COMUNE DI FANO (PU)

**PROGETTAZIONE TECNICA ED ECONOMICA E VALUTAZIONE
AMBIENTALE STRATEGICA RELATIVO ALLA NUOVA
INFRASTRUTTURA VARIANTE "GIMARRA"**

RISPOSTA AL PRE-PARERE DEGLI STAKEHOLDERS

Figura 1: Il tracciato precedente (in alto), la nuova alternativa 1 (al centro) e la nuova alternativa 2 (in basso)

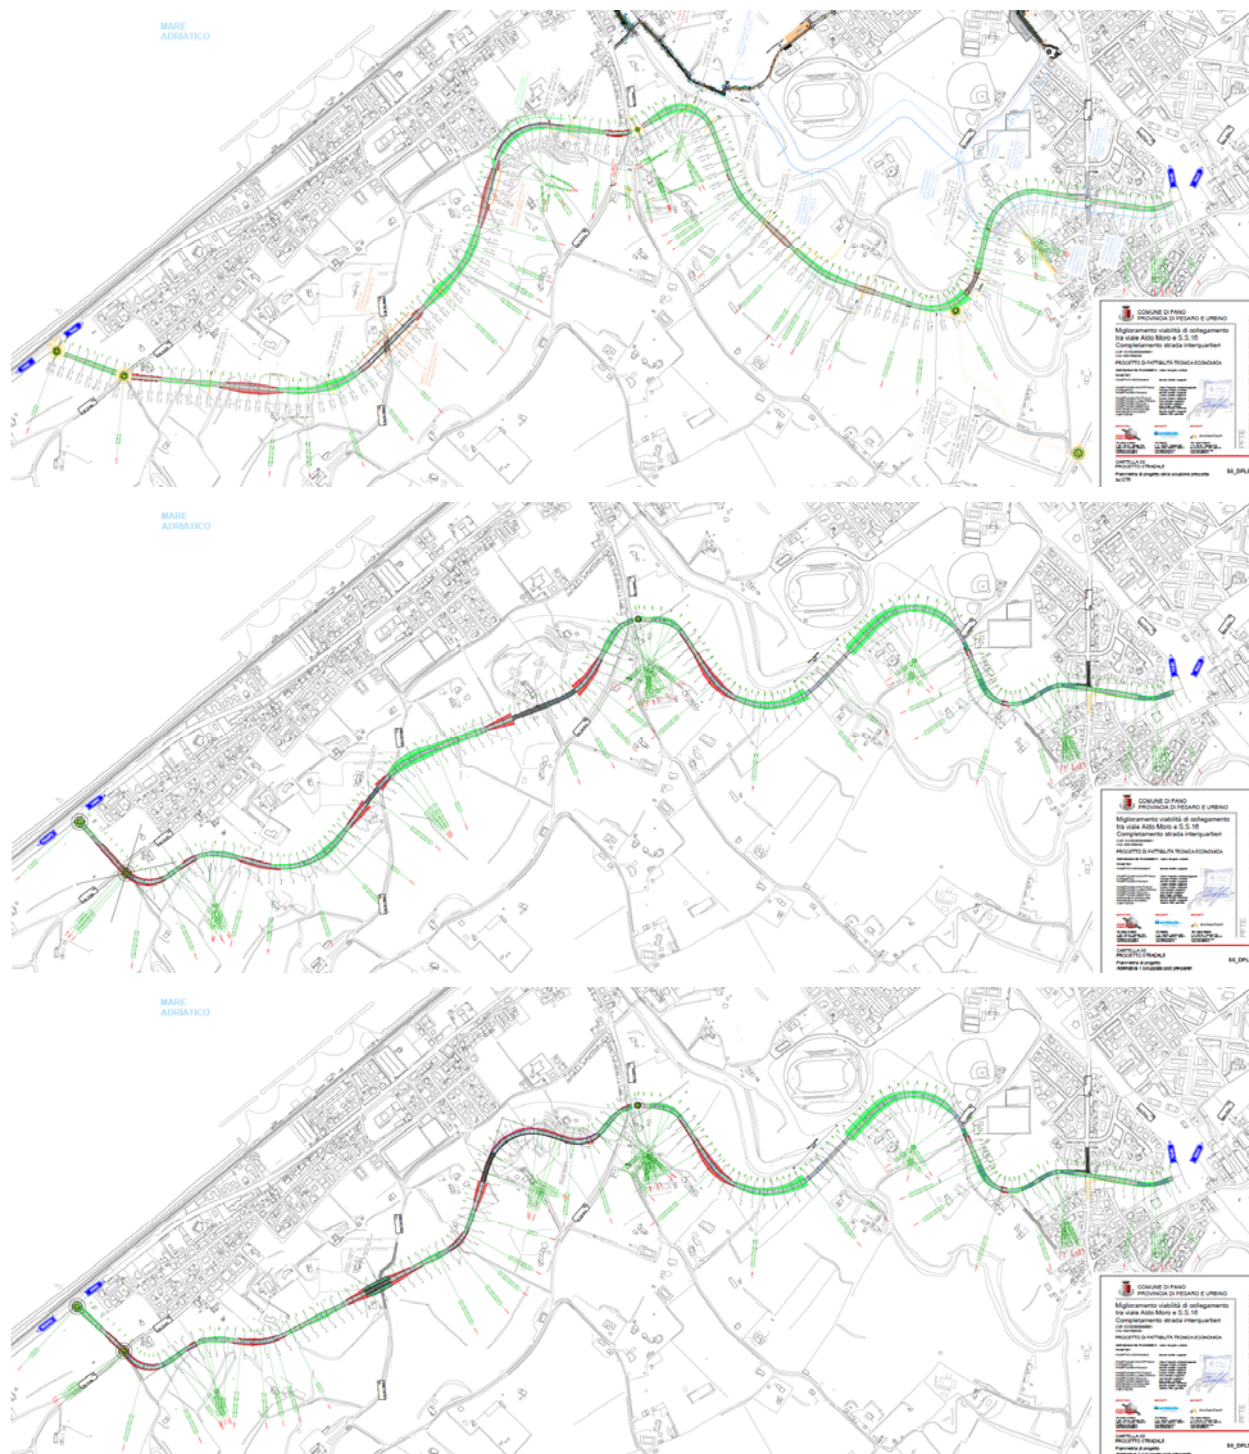
Al fine di limitare quanto più possibile gli impatti con il paesaggio tutelato, si invita alla valutazione di tracciati alternativi che contemplino prioritariamente l'occupazione di zone prevalentemente pianeggianti, non a destinazione agricola, massimizzando anche la presenza di tracciati in galleria. Al riguardo:

- Nel merito dello Stralcio 1 (compreso tra la rotatoria su Viale A. Moro e la rotatoria di fronte al sagrato della Chiesa del Carmine) si rileva che, in particolare, la prima parte del tracciato relativo all'alternativa 2 attraversa zone pianeggianti agricole e di verde attrezzato escluse dall'ambito di tutela paesaggistica oltre che già parzialmente urbanizzate e pertanto meno gravose relativamente alla salvaguardia del paesaggio tutelato;

- Per il tracciato relativo alla Stralcio 2 (tracciato compreso tra la rotatoria su Viale A. Moro e la rotatoria di fronte al sagrato della Chiesa del Carmine) si preferiscano soluzioni con tratti più lineari e in galleria (anche artificiali) al fine di salvaguardare maggiormente il contesto paesaggistico-panoramico caratterizzato da pendii collinari fronteggianti il mare.

A valle delle indicazioni sono stati elaborati due tracciati alternativi. Tali tracciati sono stati pensati per ridurre l'impatto sulle colline dell'entro terra e sorpassare il Torrente Arzilla in un'area meno meandriforme e con un rischio esondazione di minore entità. Di seguito un confronto tra il tracciato presentato alla prima conferenza dei servizi ed i due tracciati riproposti in questa sede.

Figura 3: Dettaglio dell'opera di superamento dell'Arzilla

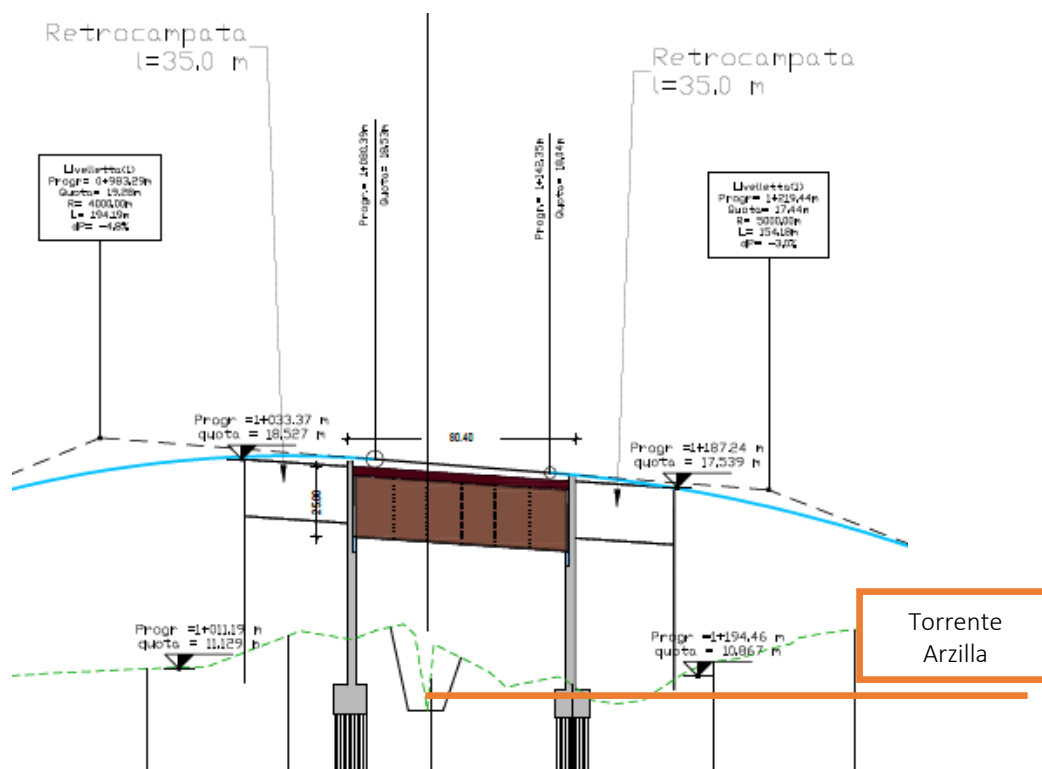
- In riferimento a quanto sopra, al fine di minimizzare le interferenze con l'area inondabile dei rilevati di avvicinamento alla struttura di attraversamento e la conseguente sottrazione di volume utile alla laminazione con possibile alterazione del naturale deflusso delle acque di piena, nonché per rendere meno vulnerabile l'opera stessa rispetto a possibili evoluzioni della sponda, si valuta opportuno realizzare anche tratti in viadotto.

- In ordine agli esiti del previsto studio idrologico-idraulico il progetto dell'opera di attraversamento dovrà conformarsi ai criteri generali e alle indicazioni tecniche recate al Capitolo 5 *Ponti*, par. 5.1.2.3 *Compatibilità idraulica* del D.M. 18 gennaio 2018 "Aggiornamento delle Norme tecniche per le costruzioni" e in particolare alla Circolare n. 7 C.S.LL.PP. del 21.01.2019 (tombini), in particolare per quanto riguarda il posizionamento e la distanza delle pile rispetto al corso d'acqua e il franco idraulico minimo prescritto tra il livello di massima piena per TR 200 anni e l'intradosso della nuova struttura.

Per quanto riguarda gli aspetti idraulici, l'attraversamento del torrente Arzilla è stato spostato verso valle e l'opera di scavalco è stata allungata, passando da una luce netta di 50.00 m ad un ponte con campata centrale da 80.00 m e due retro-campate da 35.00 m.

Figura 4: Inserimento degli attraversamenti idraulici sul PAI

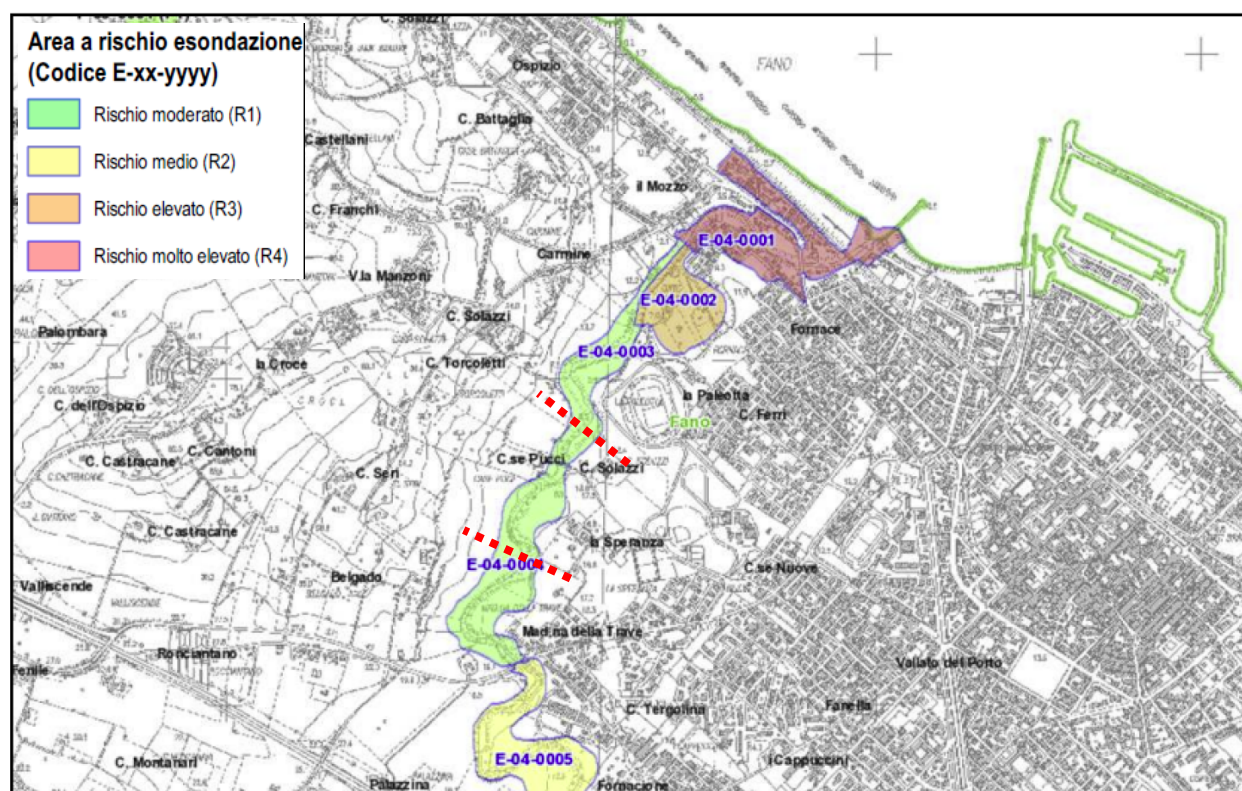
Relativamente agli aspetti idraulici e in particolare al tema del rischio idraulico, le criticità più rilevanti, come peraltro confermato nella *Relazione idraulica* prodotta, riguardano pertanto l'interferenza del primo stralcio del tracciato 3 con il Torrente Arzilla e con le aree in fregio al corso d'acqua in sponda sinistra, oltre all'interessamento della nuova arteria con aree inondabili per piene con tempi di ritorno bisecolari, perimetrare nel PAI dei bacini di rilievo regionale.

- Ai fini della formulazione del parere vincolante di competenza in qualità di Autorità Idraulica, previsto per interventi consentiti in linea teorica all'interno degli ambiti inondabili perimetrati dal PAI, ai sensi dell'art. 7 comma 6 lett. b) e dell'art. 9, comma 1 lett. i) delle Norme di Attuazione del PAI, nonché ai sensi del RD 523/1904 "*Testo unico sulle opere idrauliche*", andrà prodotto lo studio previsto dalla medesima norma, in cui siano valutate soluzioni alternative, la compatibilità delle opere in progetto con la specifica pericolosità a cui verranno esposte e la loro sostenibilità in termini economici in prospettiva di possibili danneggiamenti, con l'individuazione di adeguate misure di mitigazione del rischio/esposizione che ne garantiscano la durabilità. Andrà inoltre considerata la reciproca interazione dell'intervento con i manufatti e le aree adiacenti, dimostrando quantomeno il non aggravamento delle attuali condizioni di rischio idraulico, mediante elaborazione dello scenario di allagamento ante e post operam.

Si è modificata anche la zona in cui il superamento dell'interferenza viene risolto, spostandosi verso valle e dove il torrente ha un andamento maggiormente rettilineo. Inoltre, la zona allagabile (in entrambi i casi di Rischio Moderato R1) risulta essere un sezione la metà rispetto a quella allagata in precedenza.

Figura 6: Spostamento del tracciato rispetto al vincolo paesaggistico

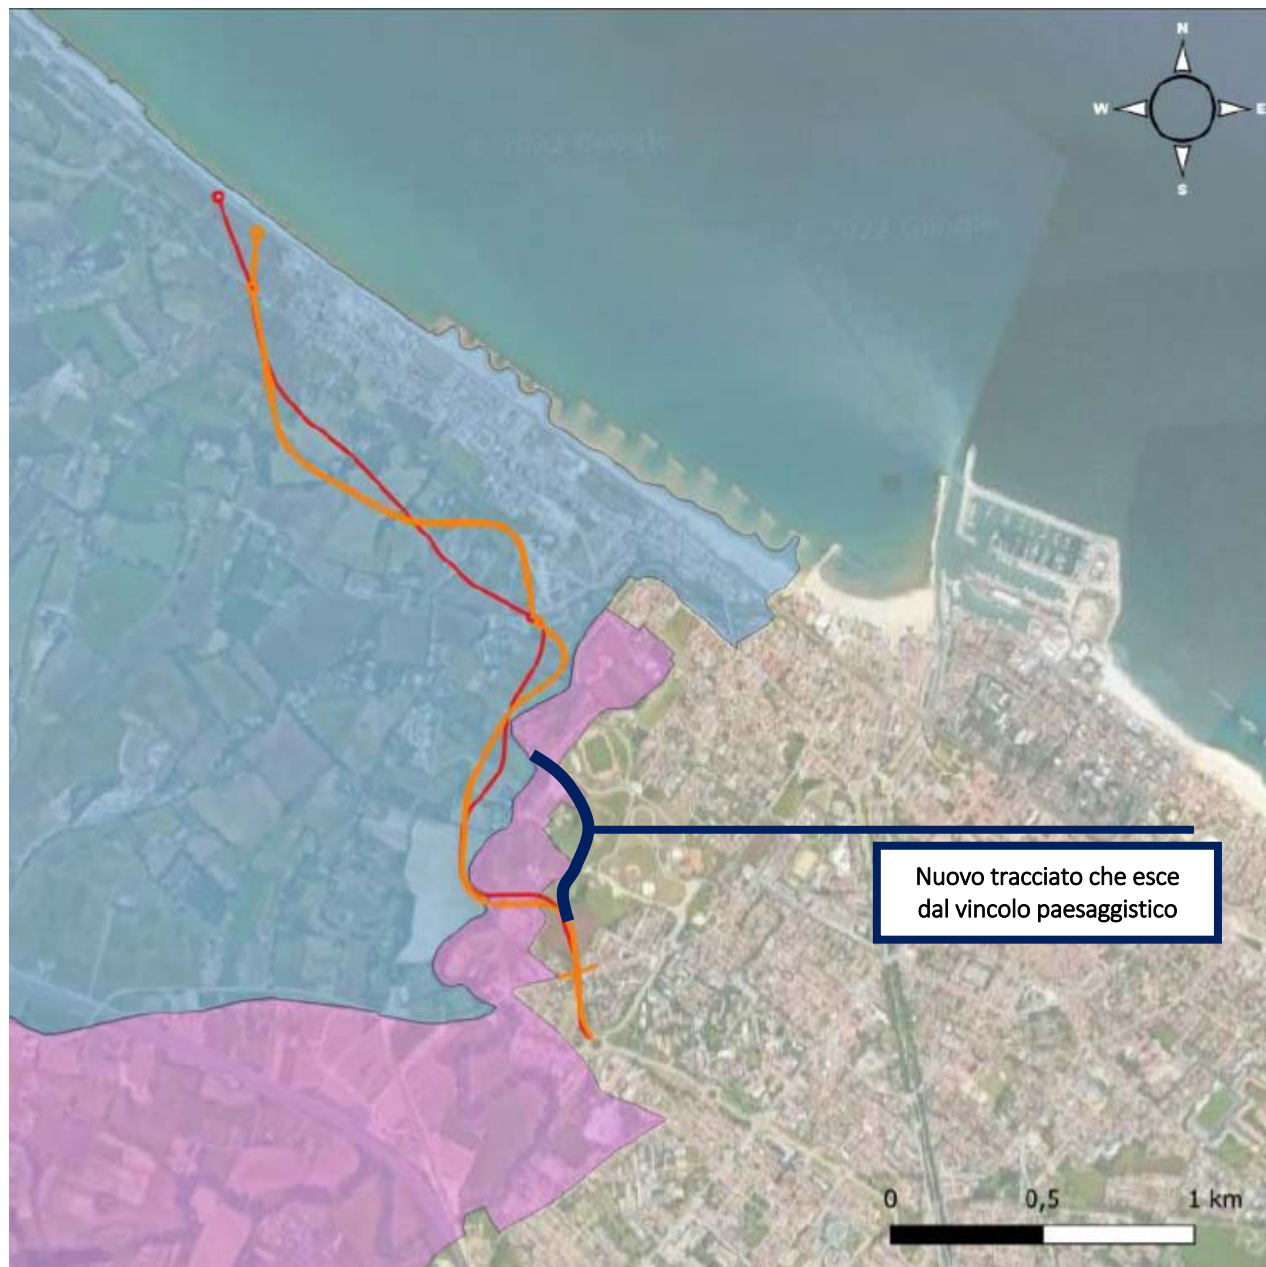
Si limitino, ad ogni modo, quanto più possibile gli inserimenti del nuovo tracciato nell'ambito delle forme di tutela presenti e sopra richiamate.

Per quanto concerne gli aspetti paesaggistici del tratto 1, il tracciato spostato va ad attestarsi in una zona periferica rispetto alla Città di Fano e già antropizzata da edifici privati e pubblici (es. Campo Sportivo).

In questo modo il tracciato una parte di tracciato esce dalle aree assoggettate a vincolo paesaggistico, sai colloca su terreni pianeggianti e l'uso su cui si attesta il sedime di progetto risulta essere assegnato ad utilizzo agricolo in misura minore rispetto al tracciato precedente.
